Informe Consolidado de Solicitud de Aclaraciones, Rectificaciones y/o Ampliaciones Complementario al Estudio de Impacto Ambiental del Proyecto "Minera Florida 100"

Nombre del Titular : MINERA FLORIDA LTDA.
Nombre del Representante Legal : Richard Alejandro Ortiz Faúndez
Dirección : Camino El Asiento S/N

El presente Informe Consolidado de Solicitud de Aclaraciones, Rectificaciones o Ampliaciones al Estudio de Impacto Ambiental del proyecto "Minera Florida 100", contiene las observaciones generadas en virtud de la revisión de la Adenda.

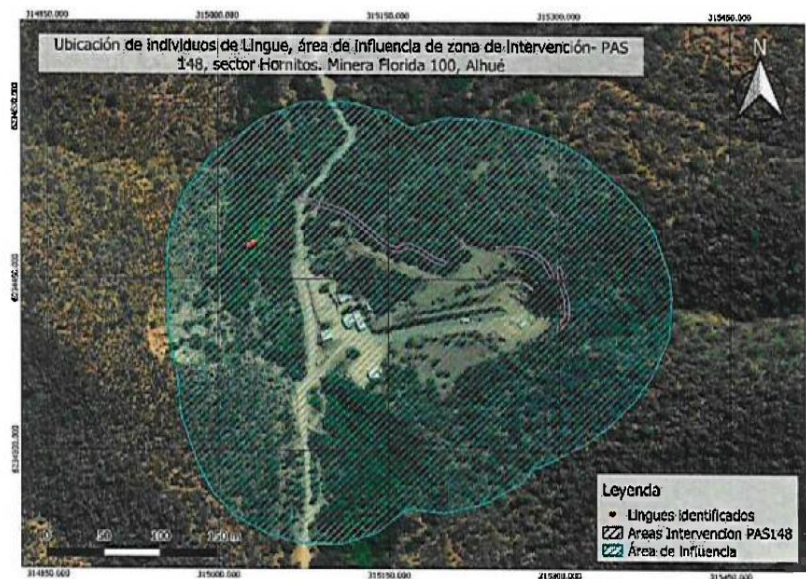
6.9 En el sector “Hornitos”, o “H01” como se indica en el formulario PAS 148 del Anexo 7.5 de la Adenda, el Titular presentó información respecto de la flora y vegetación presente en el área a intervenir y en el área de influencia determinada por el titular. En primera instancia se recorrió el área a intervenir por el proyecto, donde se identificaron individuos de Quillay, Peumo, Boldo y Litre, de los cuales se menciona solo al Peumo y Litre en la sección 5 “Descripción del área a intervenir”, del punto 5.3 “Vegetación” del formulario presentado en el Anexo 7.5 de la Adenda. Por otra parte, dentro del área de influencia se constató la presencia de al menos dos individuos de la especie *Persea lingue*, catalogada como especie en categoría de conservación vulnerable según el RCE. La ubicación de estos individuos se puede ver en la siguiente cartografía:

Figura 3. Sector con presencia de *Persea lingue*.

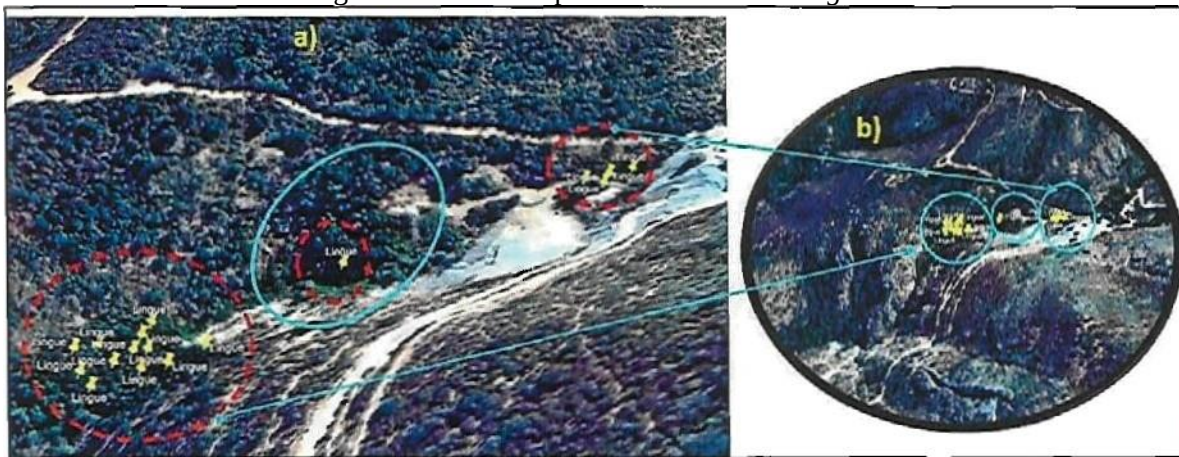
En la Figura 3, se muestra otro sector con presencia de *Persea lingue* que no fue muestreado (Figura 3. a) y b) *Persea lingue* localizados en la Quebrada, que no fueron muestreados.

Figura 4. Bosque Nativo (15.057,51 ha) y Bosque Nativo de Preservación (126,06 ha) presente en la sub-subcuenca Estero Alhué hasta Estero Piché.

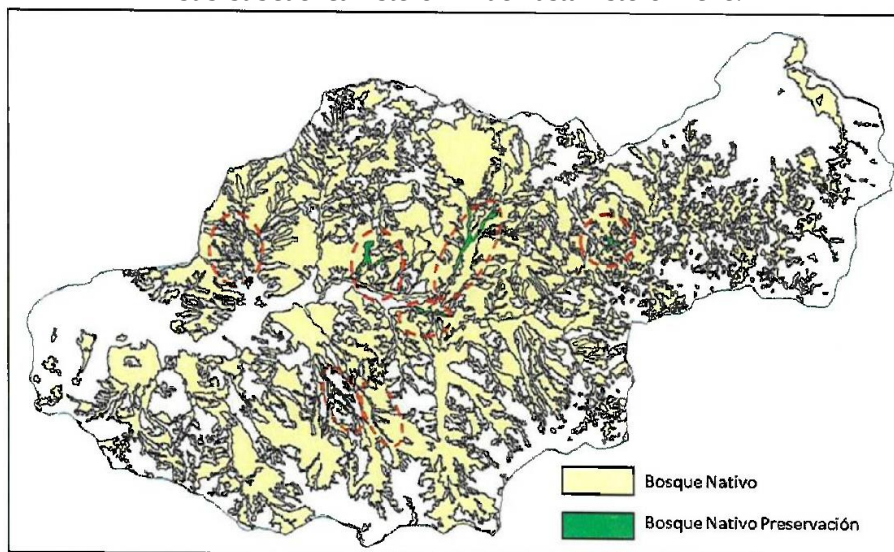
- c) Se solicita aclarar, como a partir de 15.057,51 ha de bosque nativo, se definieron 126,06 de BNP (Figura4) y sobre las cuales asignó las 29 parcelas.

Figura 5. Botaderos, debido a la actividad Minera y caminos, que afectan y han afectado las formaciones vegetacionales.

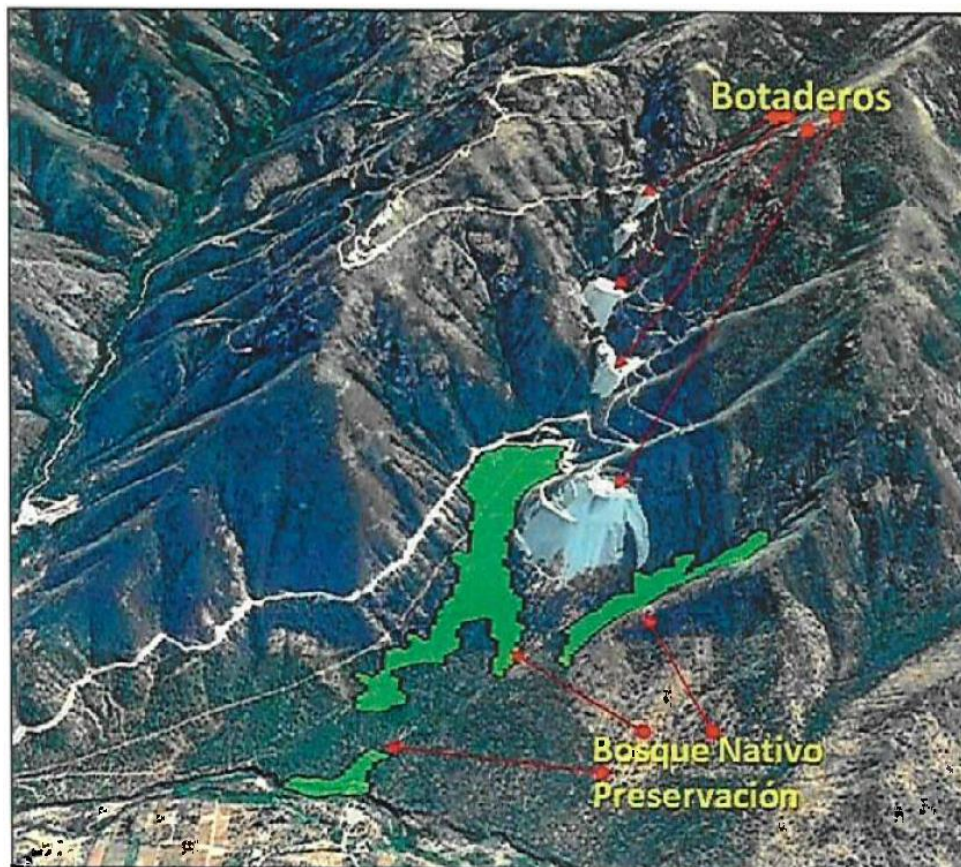
- f) Respecto de la respuesta 6.13 g) de la Adenda, se reitera la observación. Lo anterior, considerando que la información aportada es muy genérica, así como también lo señalado en dicha respuesta, a saber: *“Respecto a la Sección denominada de “Uso antrópico del recurso vegetaciones”, se aclara que no es posible caracterizar el uso antrópico de los recursos vegetacionales con datos cualitativos y/o cuantitativos, ya que determinar eventuales usos antrópicos desde un muestreo vinculado a caracterizar estructuralmente bosque nativo, resulta inapropiado, ya que no es posible discriminar si el uso identificado (producción de carbón y leña principalmente) corresponde a una faena autorizada, extracciones ilegales, o bien consumo por parte de la fauna silvestre en caso de flores y frutos de especies nativas”*. Al respecto, cabe indicar que la Guía para la solicitud de excepcionalidad del artículo 19 de la Ley 20.283 sobre Recuperación del Bosque Nativo y Fomento Forestal (CONAF, 2020), en el punto 2.2.41.3 “Uso antrópico del recurso vegetal”, señala en la Metodología: *“Describa y analice las poblaciones humanas, especialmente Pueblos Indígenas, considerando información cuantitativa y cualitativa, además de los distintos tipos de usos que estas realizan y las principales perturbaciones y alteraciones antrópicas que afectan y amenazan el recurso vegetal, con énfasis en el uso actual del recurso bosque y en específico con especies vegetales con problemas de conservación presentes en la cuenca, tales como: fuego, explotación de bosques y pastoreo, carboneo, etc., en base a documentos bibliográficos”*. Asimismo, esta información deberá ser contrastada con los datos cuantitativos y cualitativos capturados en el muestreo forestal. En la visita a terreno realizada entre los días 03 al 05 de enero del 2023, profesionales de la CONAF RM (Oficio Ord. N° 4-EA/2023 de fecha 19 de enero de 2023 de la CONAF RM), visitaron las obras y actividades donde se emplaza el proyecto y también parte de la sub-subcuenca. En esta visita, se pudo observar la gran acción antrópica producto de la minería en la zona, lo que ha afectado los bosques naturales y con ello también especies en categoría de conservación como son *Persea lingue* y *Citronella mucronata*, situación que no es analizada por el Experto. Por lo tanto, se reitera realizar el análisis, como se muestra en la Figura 5 de la presente observación, como la minería en la sub-subcuenca en estudio, ha impactado y modelado parte del paisaje, afectando formaciones vegetacionales y especies en categoría de conservación.

Figura 6. Cinco botaderos sobre quebrada principal que afecta a BNP.

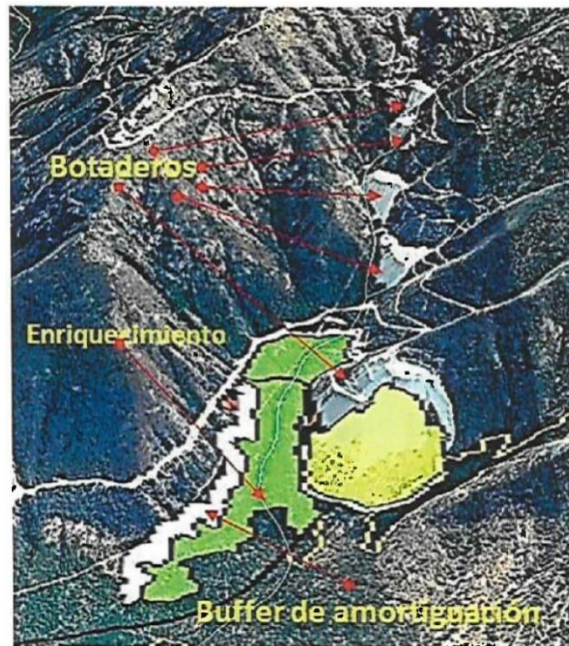
Ahora bien, considerando las observaciones por profesionales de la CONAF RM los días 3 al 5 de enero de 2023 detallado en el Oficio Ord. N° 4-EA/2023 de fecha 19 de enero de 2023, se constató que el BNP cuyo hábitat será alterado, crece y se desarrolla en un quebrada intervenida por las actividades de minería, a lo largo de la cual existen 5 botaderos (Figura 6 de la presente observación), donde el escurrimiento natural de aguas arriba se ve interrumpido, existiendo en las quebradas aparentemente agua solo temporal, lo que ha implicado, que en la zona donde se quiere enriquecer se ve afectado por la ausencia de agua, lo que podría disminuir aún más con la ampliación del botadero.

Figura 8. Circulo segmentado en color rojo en la figura a) y b), señalando presencia de BNP, por continuidad de la vegetación.

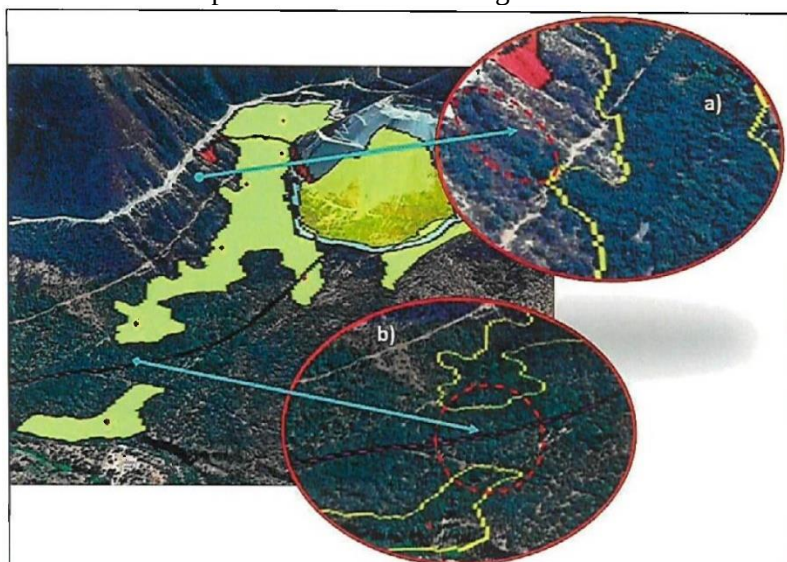
considerando que, en estos sitios, donde solo se considera bosque nativo, no hay parcelas de inventario realizadas por el experto, que refuten lo contrario. En la siguiente Figura, se presenta la situación observada.

Además, esta situación también debe ser considerada alrededor del botadero y petril, esto implica, que habrá más BNP que será eliminado, por lo tanto, se solicita aclarar y corregir, todas las superficies asociadas al PAS 150, de corresponder.

Figura 9: Parcelas de muestreo.

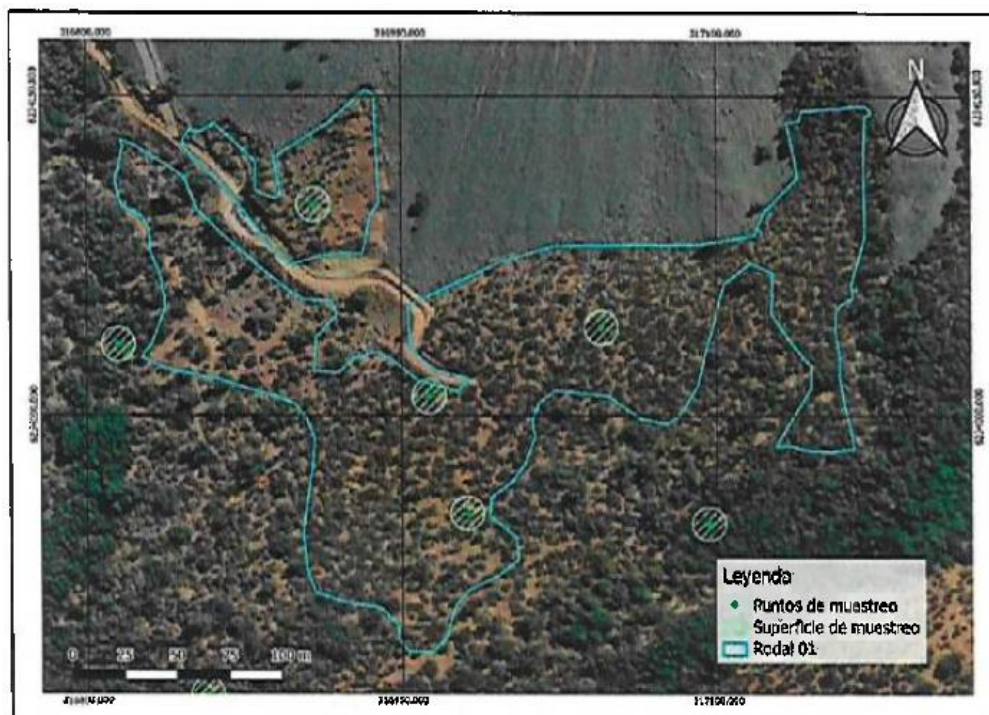
6.17 En base a los antecedentes presentados en el Anexo 7.7 “PAS 151 Actualizado” de la Adenda, se indica que dentro del rodal “R01”, propuesto por el Titular, se levantó información respecto de 4 parcelas de muestreo de 200 metros cuadrados cada una, donde se realizaron inventarios de la flora presente. Estas 4 parcelas, en su totalidad, consideran 800 metros cuadrados, es decir, 0,08 hectáreas con las que se busca representar el ecosistema presente en 3,53 hectáreas del rodal 01 (Figura 9 de la presente observación).

Figura 10. Presencia de individuos de *Trichocereus chilensis*.

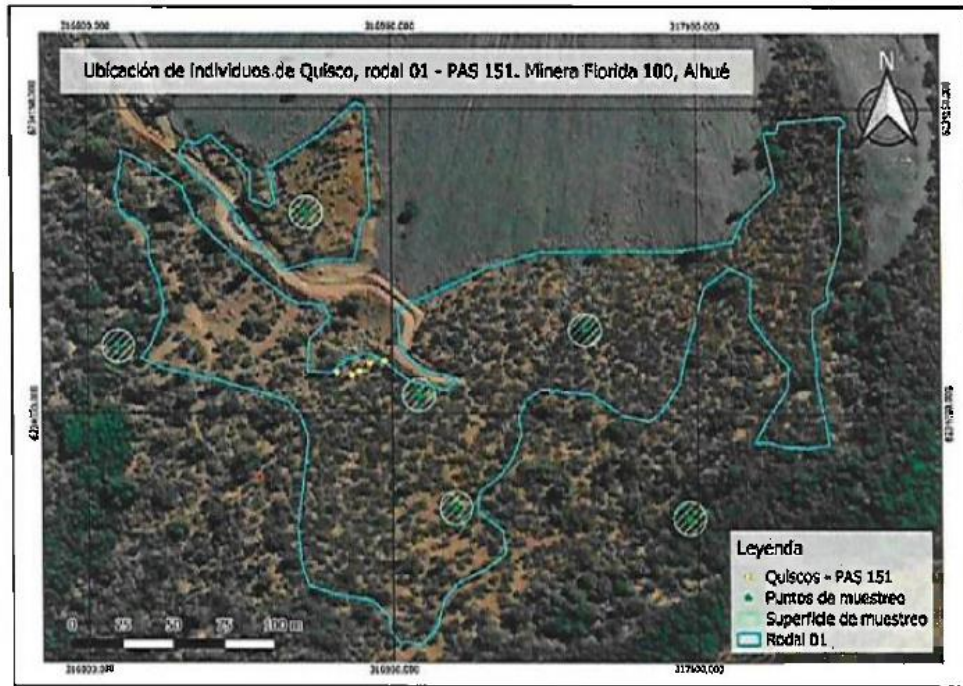
Respecto de la información sobre el sitio y la formación xerofítica a intervenir, los 4 puntos de muestreo no permitieron levantar información completa sobre la riqueza de especies dentro del rodal, ya que dentro de la superficie propuesta a intervenir por “Descepado” en el rodal 01 “R01” no se menciona por ejemplo la presencia de *Lobelia excelsa*. Además, dentro del mismo rodal, personal de CONAF en la visita a terreno realizada entre los días 03 y 05 de 2023 (Oficio Ord.N° 4-EA/2023 de fecha 19 de enero de 2023 de la CONAF RM), detectaron la presencia de individuos de Litre, Boldo y Espino, siendo que dentro del formulario PAS 151 se notifica la mera presencia de individuos de *Quillaja saponaria* (quillay) en densidad de 25 árboles por hectárea. Por otra parte, en la categoría suculenta de la flora identificada en el sector no se considera la presencia de 5 individuos de Quisco (*Trichocereus chiloensis*), que se identifican en la Figura 10 de la presente Observación, los que si se detallan en el compromiso ambiental voluntario CAV-17 del Anexo 15 de la Adenda: Rescate y relocalización de la especie *Trichocereus chiloensis* (Colla) Britton & Rose ssp. Chiloensis (quisco).

Figura 12: Fragmentación de bosque.

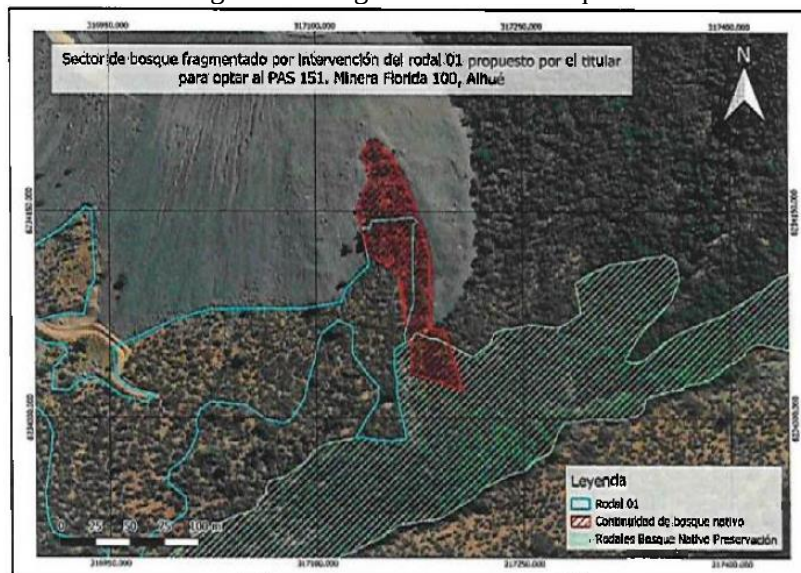
Debido a su fragmentación, y discontinuidad con el polígono de bosque nativo de preservación, con un remanente menor a 0,5 hectáreas, se solicita considerar una medida de acuerdo a lo establecido en el artículo 151 del D.S. N°40/2012, del MMA (Figura 12 de la presente observación).

Figura 14. Atraveso de cauce por camino hacia la ampliación de botadero. (Fuente: Oficio Ord. N° 63 de fecha 13 de enero de 2023 de la DGA RM)

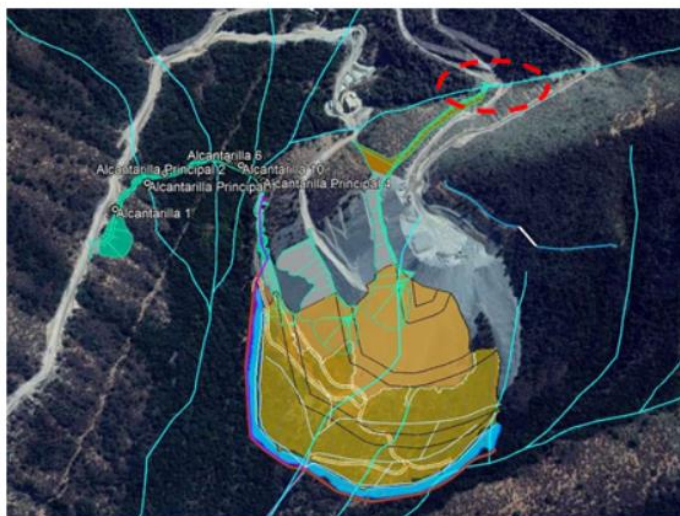
- e) Aclarar la existencia de atraveso destacado mediante un óvalo de color rojo de línea segmentada señalado en la siguiente imagen y analizar la aplicabilidad del PAS 156. Al respecto, se indica un potencial cruce como una obra asociada al camino de acceso hacia la ampliación del botadero.

Figura 1 Ubicación en Modelo de fuentes no identificadas.

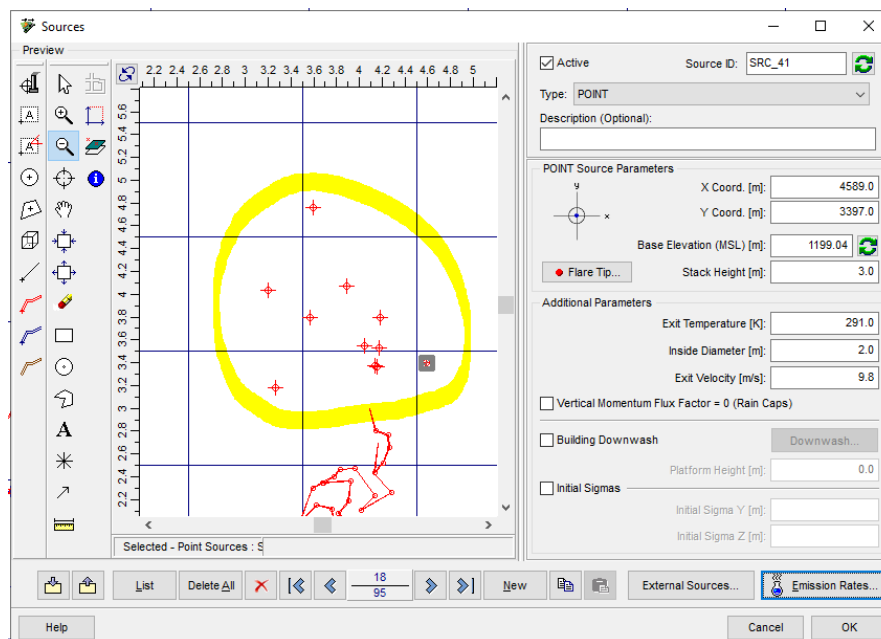
Por otro lado, es importante mencionar que estas fuentes emisoras se ubican (dentro del círculo amarillo) en el modelo de la siguiente manera:

Figura 2 Imagen referenciar de la posible ubicación de las fuentes no identificadas.

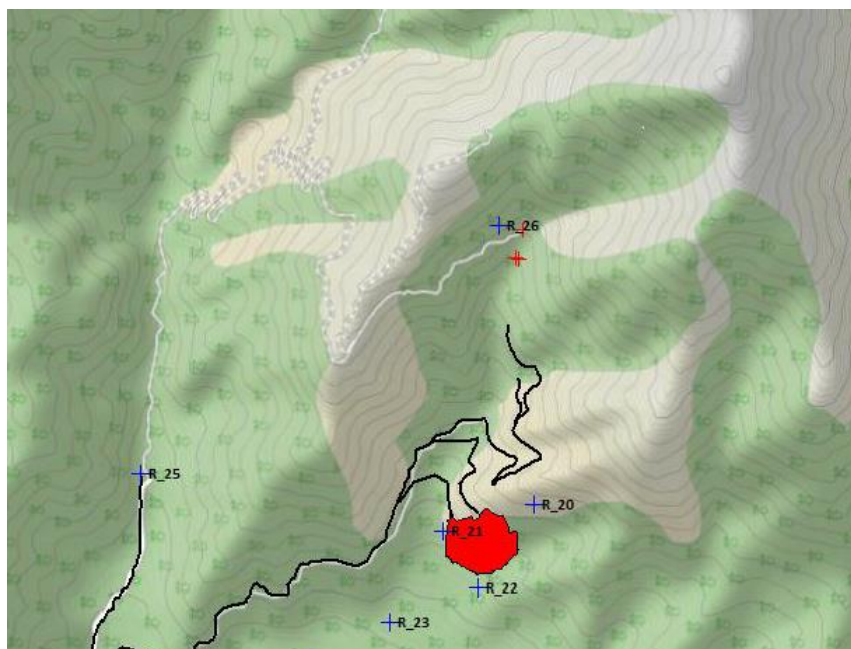
De acuerdo con las figuras presentadas en el Anexo 14 de la Adenda, dicha ubicación correspondería al área norte del Proyecto, aproximadamente donde se encuentra el receptor N°26:

Figura 3 Referencia Figura 17 del Anexo 14 de la Adenda.

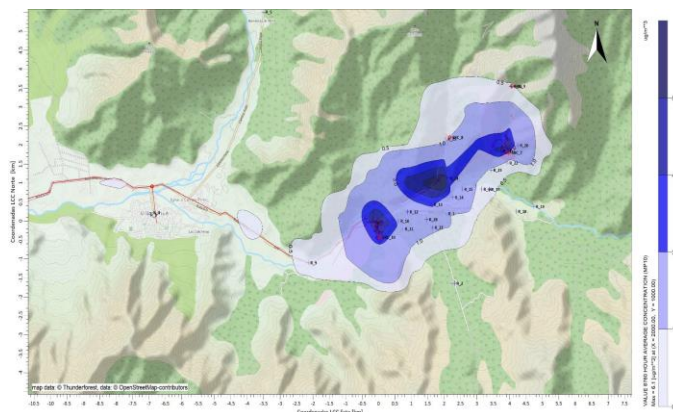
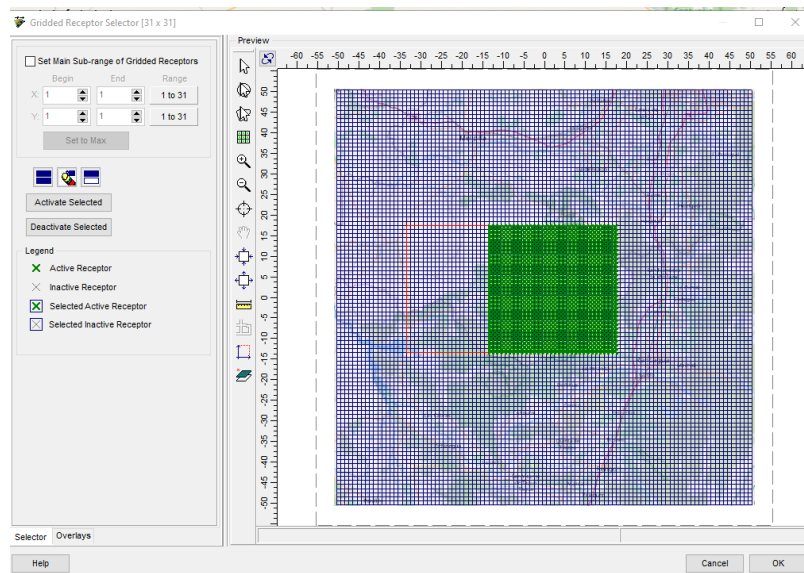
7.8 Se informa al Titular que los resultados de isocurvas presentadas en el Anexo 14 de la Adenda, específicamente a partir del punto 6.1, solamente muestra las imágenes desde el receptor 3 y 4. Sin embargo, los receptores R6, R8 y R29 no se muestran en ninguna de las imágenes. Al respecto, deberá considerar que hacia ese sector existe una continuidad de la fuente emisora T3 que no está siendo considerada en la visualización de los resultados a través de isocurvas.

Por lo anterior, se solicita aclarar y presentar la evaluación en isocurvas correctas, en donde se puedan visualizar las fuentes y receptores evaluados.
